Požadavek zhotovitele na změnu č. 001

Projekt: „Centrum zdraví a bezpečí, Karlovy Vary“

Název části stavby dotčené změnou
(včetně čísla SO):

SO 06 Splašková kanalizace

CZB SO 07 DEŠŤOVÁ KANAL ZMĚNA č. 001

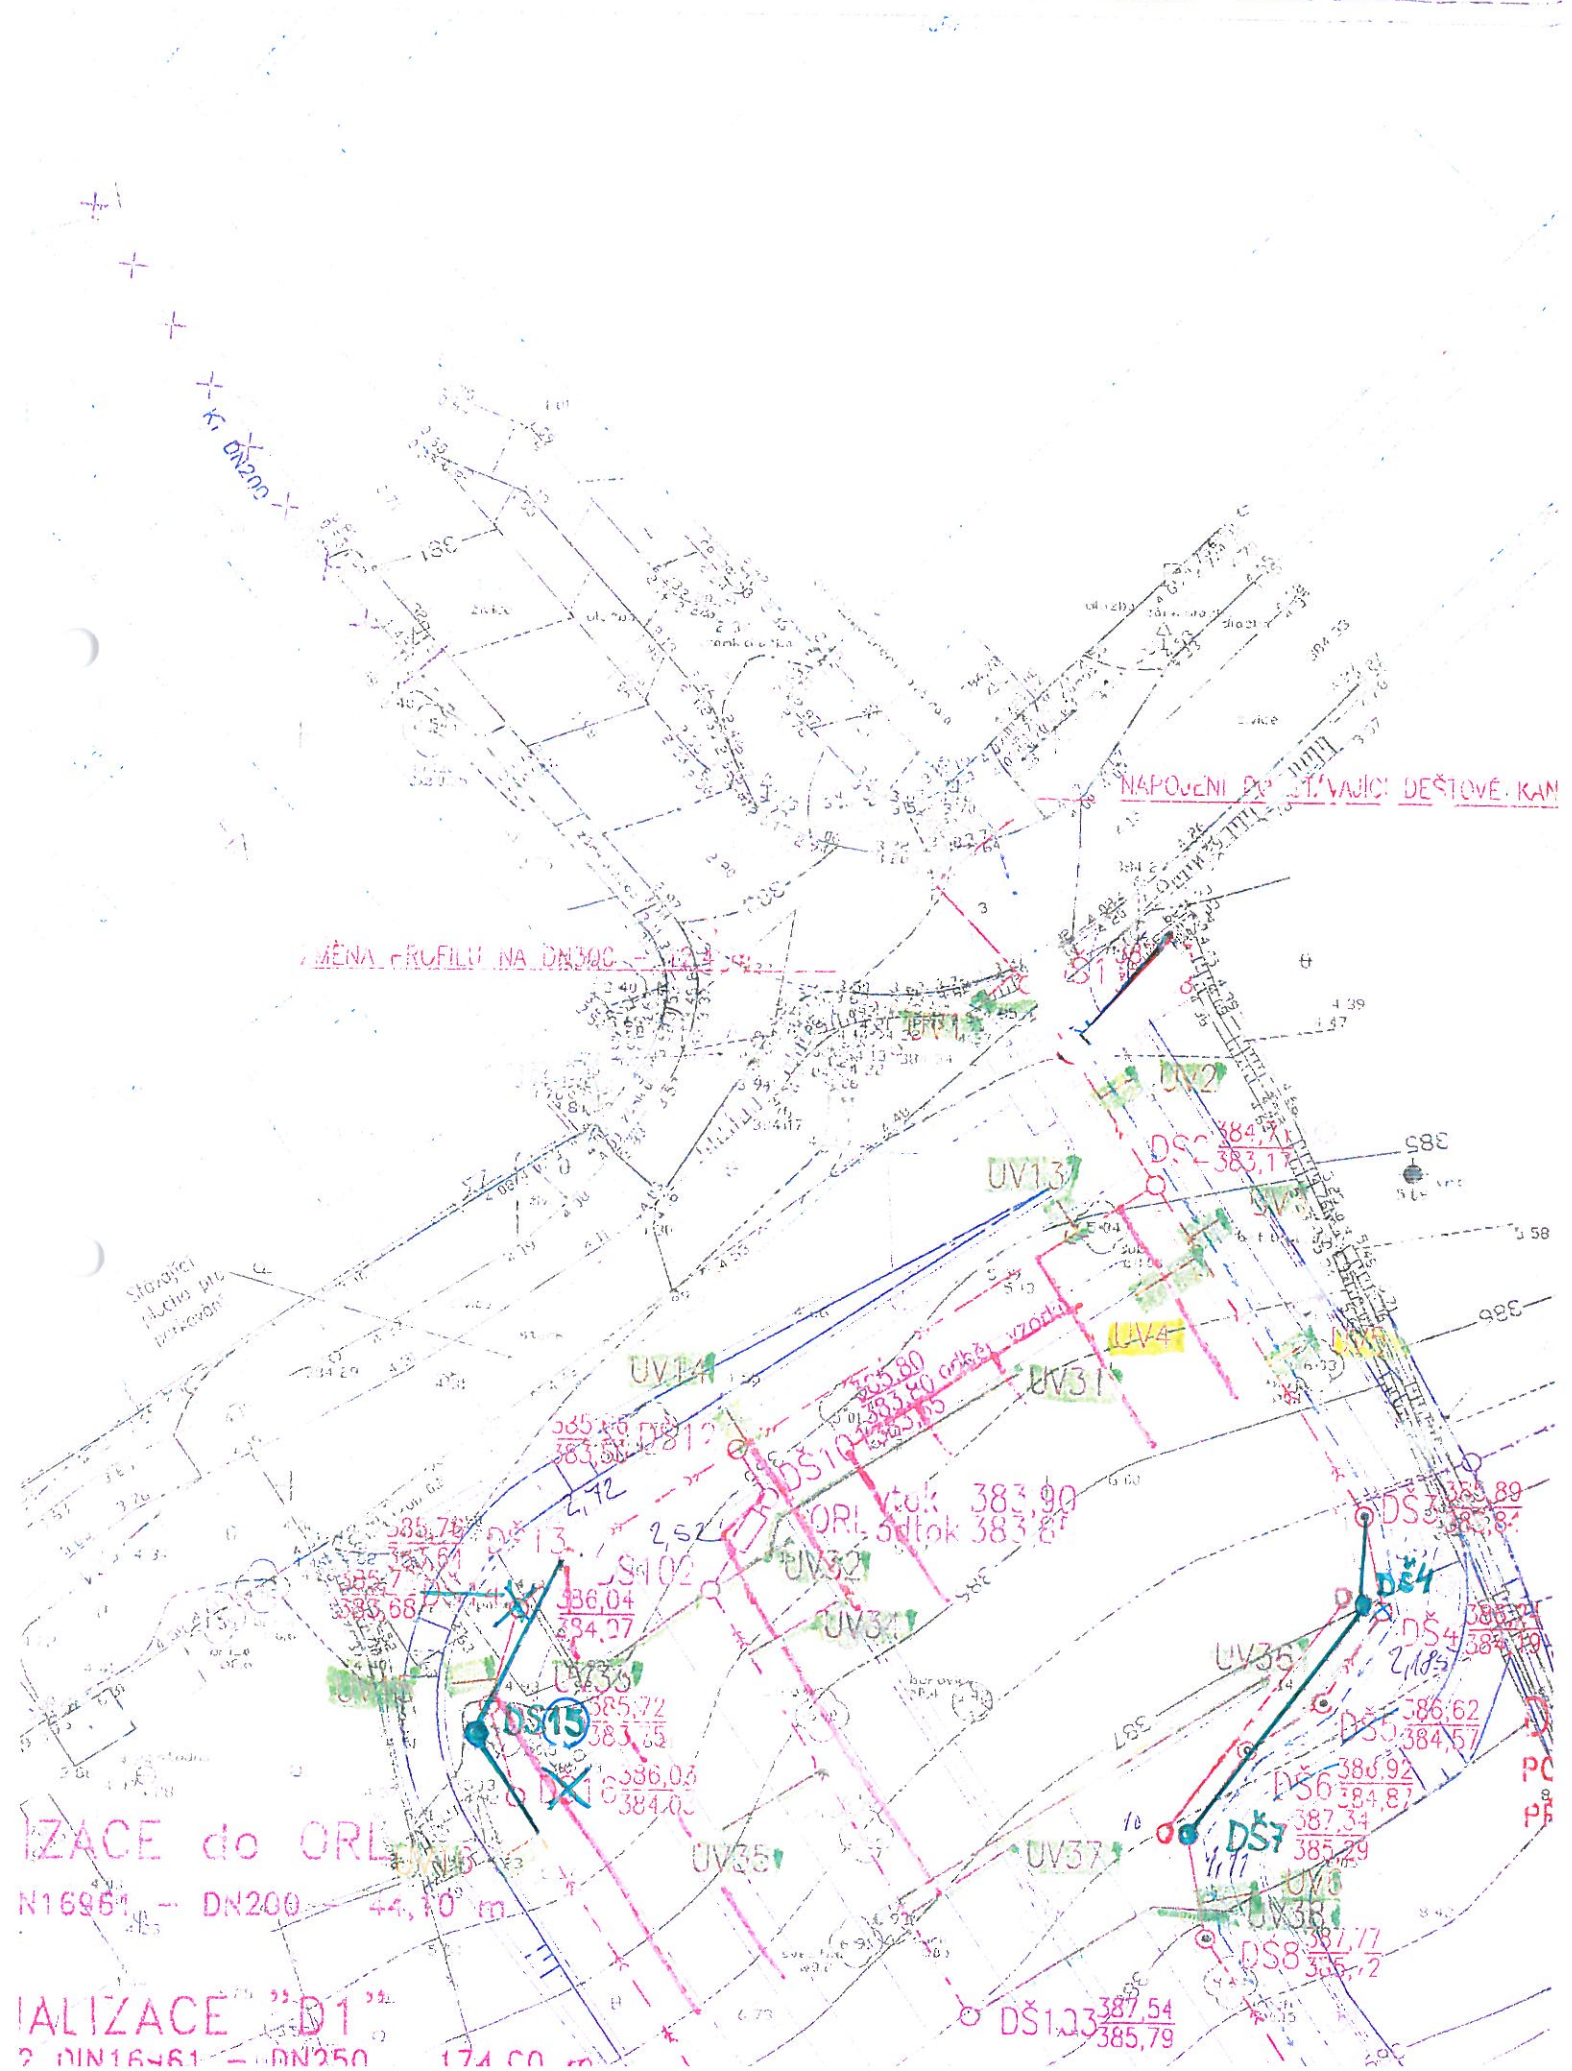
DEŠŤOVÁ KANALIZACE - v projektové dokumentaci dešťové kanalizace jsou vyprojektovány mj. revizní šachty dešťové kanalizace (DŠ) č.5, č.6, č. 14 a č. 16, viz příložená situace, projektovaná trasa je zakreslena čárkovaně se dvěma obloučky (červeně).

DEŠŤOVÁ KANALIZACE - nebudou realizovány DŠ č.5 a DŠ č.6 a DŠ č. 14 a DŠ č. 16, dojde k částečnému napřímení trasy dešťové kanalizace, viz příložená situace, nová trasa je zakreslena plnou čarou zeleně.

**CZB SO 06 SPLAŠKOVÁ KAN.
ZMĚNA Č. 001**

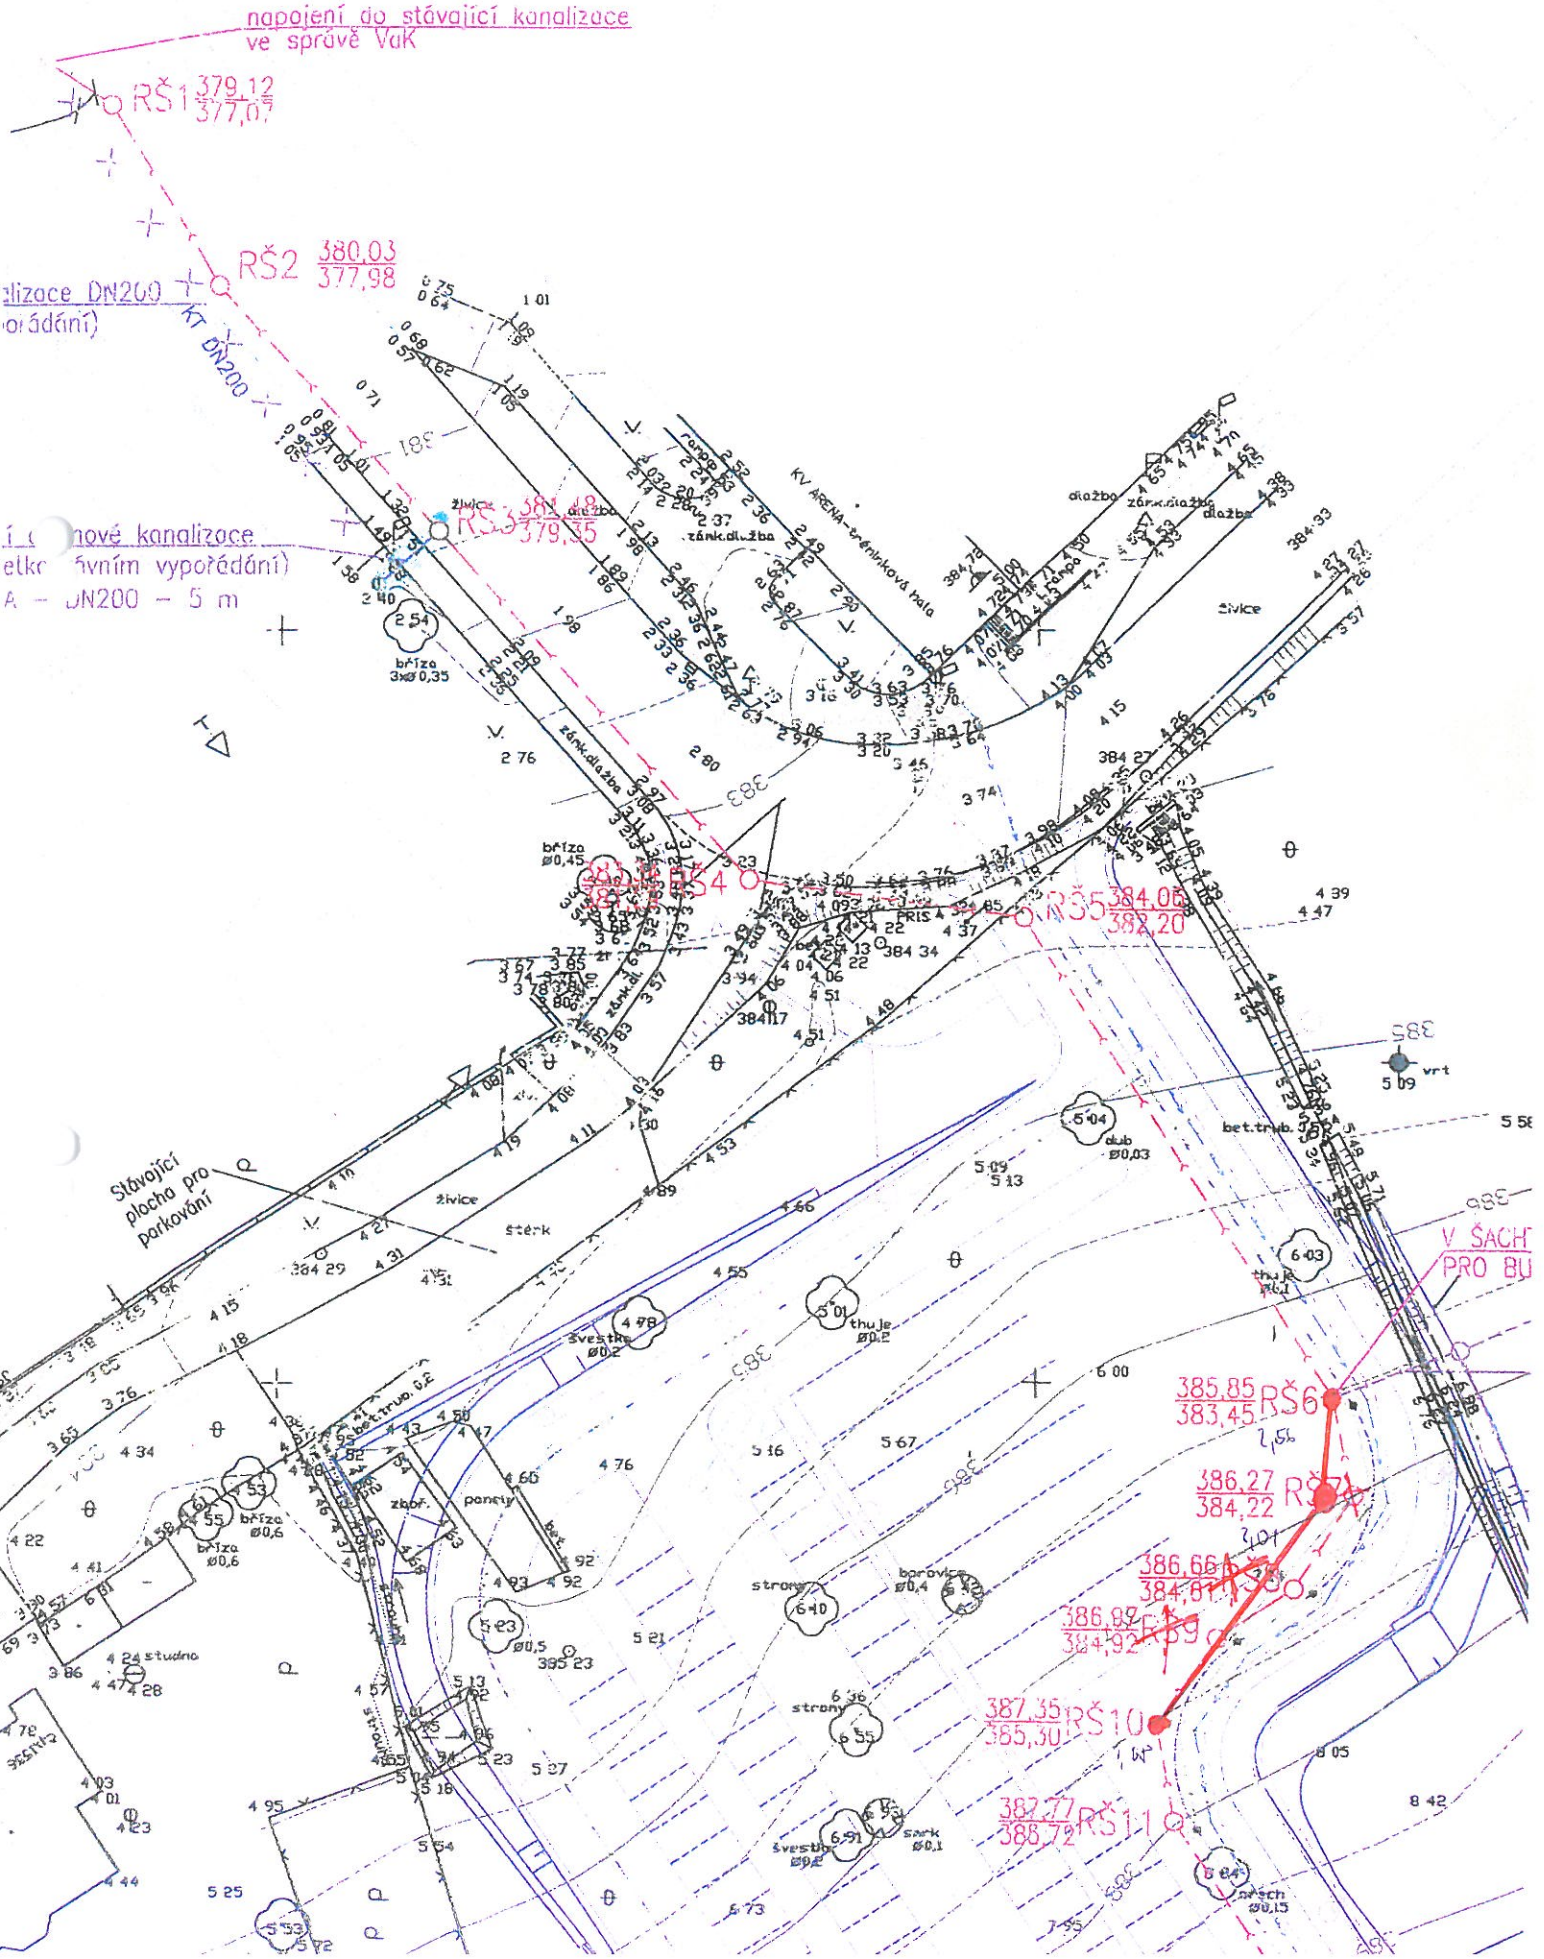
SPLAŠKOVÁ KANALIZACE - v projektové dokumentaci splaškové kanalizace jsou vyprojektovány mj. revizní šachty (RŠ) č.8 a č.9, viz příložená situace, projektovaná trasa je zakreslena čárkovaně s obloučky (červeně).

SPLAŠKOVÁ KANALIZACE - nebudou realizovány RŠ č.8, RŠ č.9, dojde k částečnému napřímení trasy splaškové kanalizace, viz příložená situace, nová trasa je zakreslena plnou čarou červeně.

CZB SO06 SPLAŠKOVÁ K ZMĚNA Č. 002

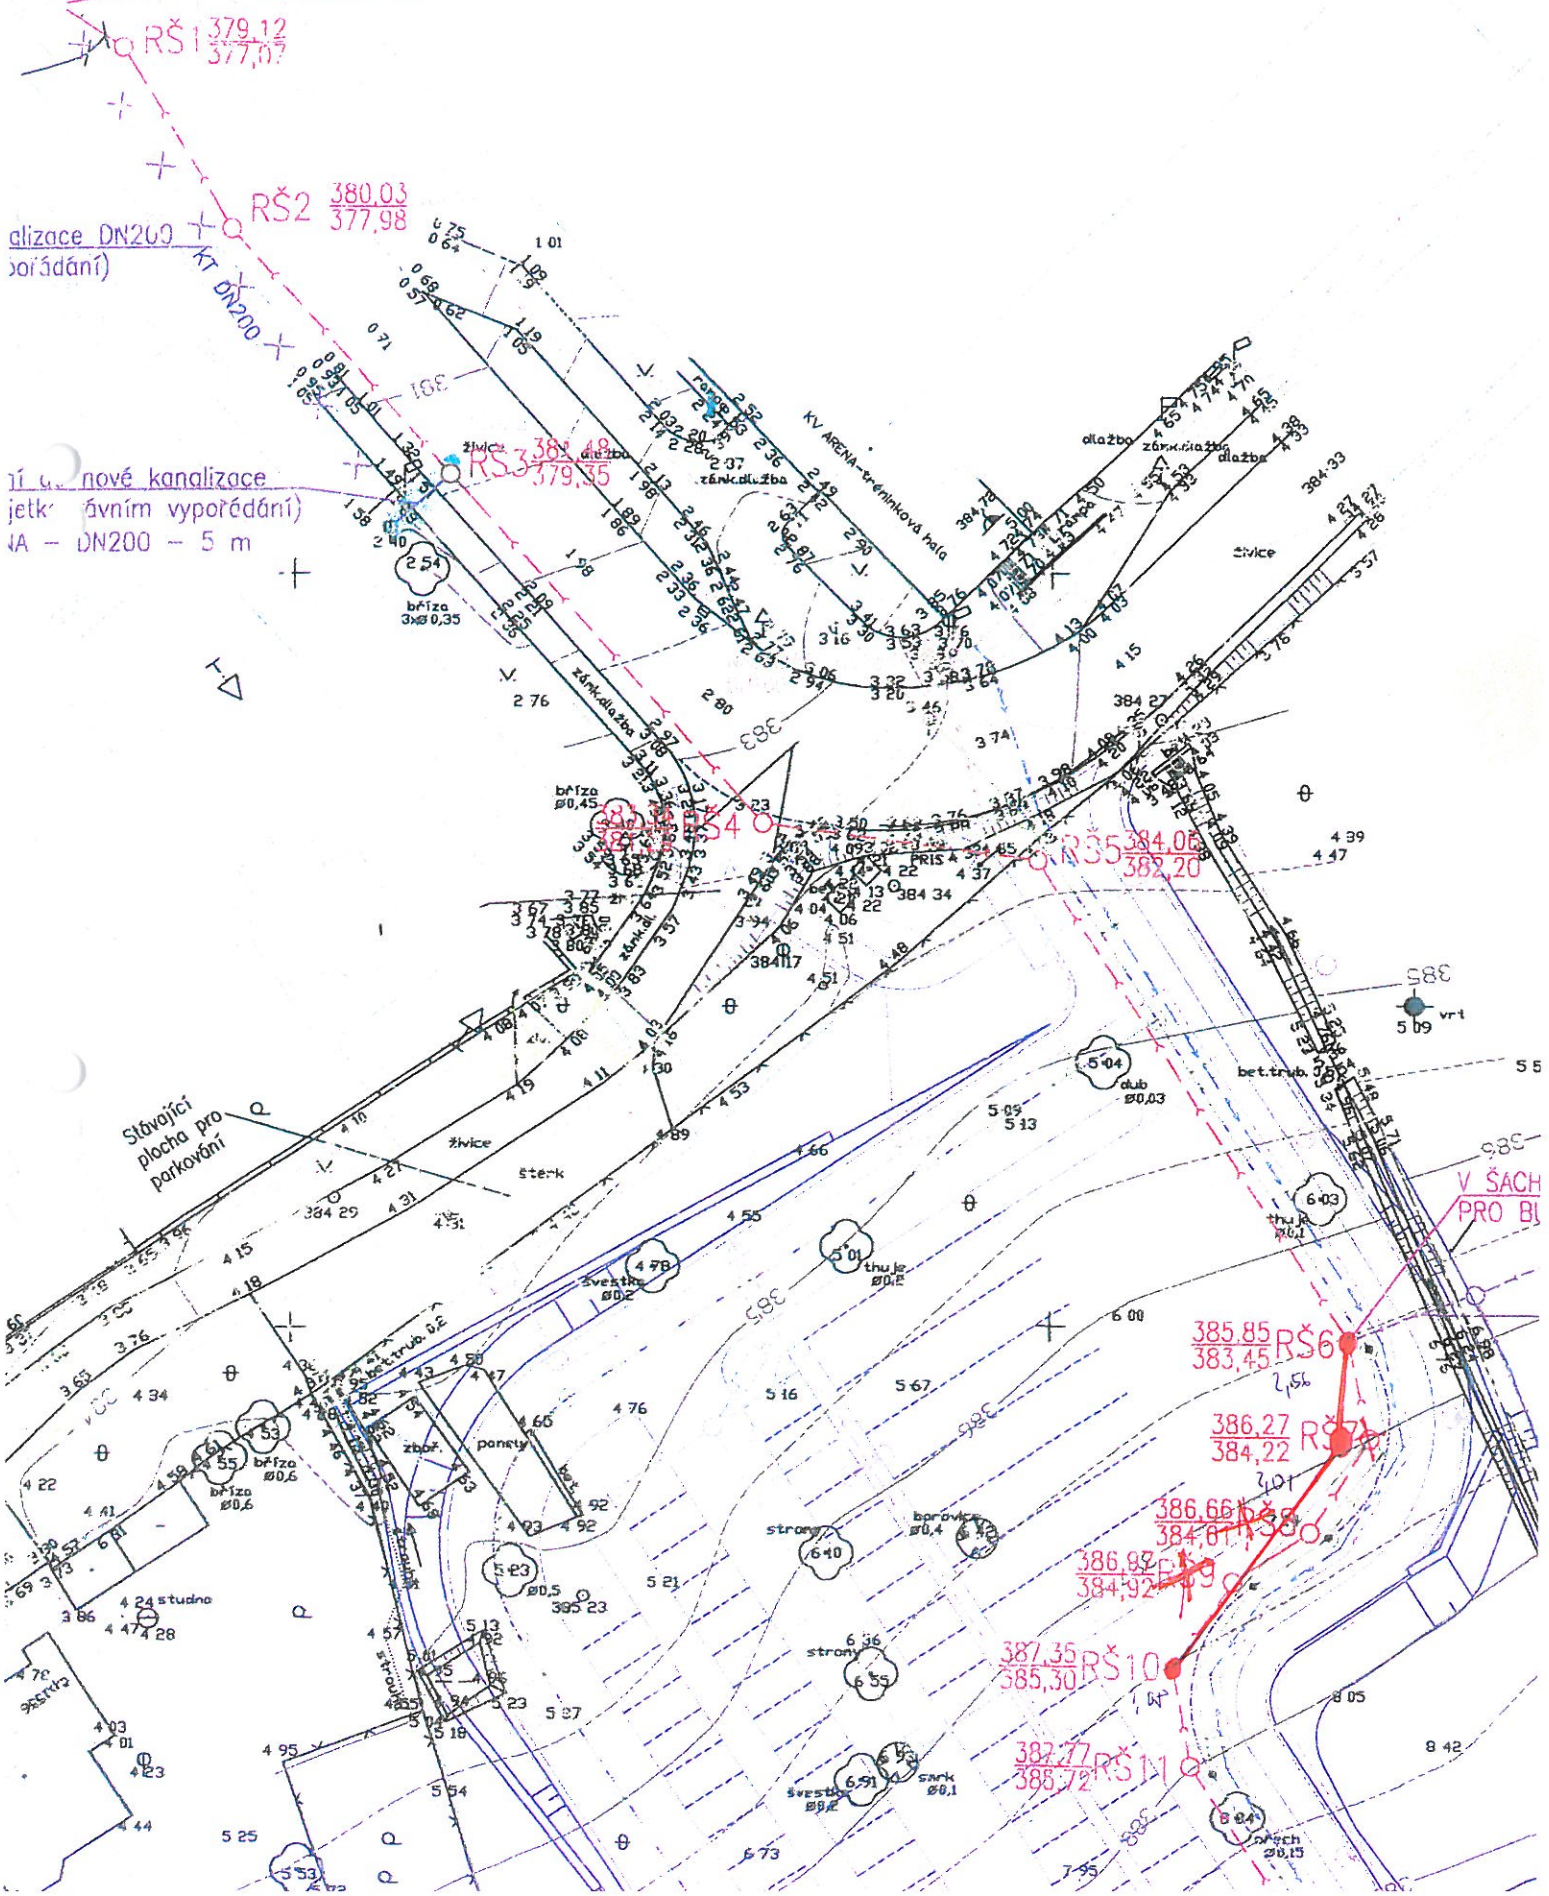
SPLAŠKOVÁ KANALIZACE - v projektové dokumentaci splaškové kanalizace jsou vyprojektovány mj. revizní šachty (RŠ) č.8 a č.9, viz příložená situace u změnového listu č.1 (ZL1) a popis u ZL1.

SPLAŠKOVÁ KANALIZACE - nebudou realizovány RŠ č.8, RŠ č.9, dojde k částečnému napřímení trasy splaškové kanalizace, viz změna č.1. Místo RŠ č.8 a RŠ č.9 je nutno doplnit kanalizační potrubí, doplnění kanalizačního potrubí je řešeno v této změně (č.2).
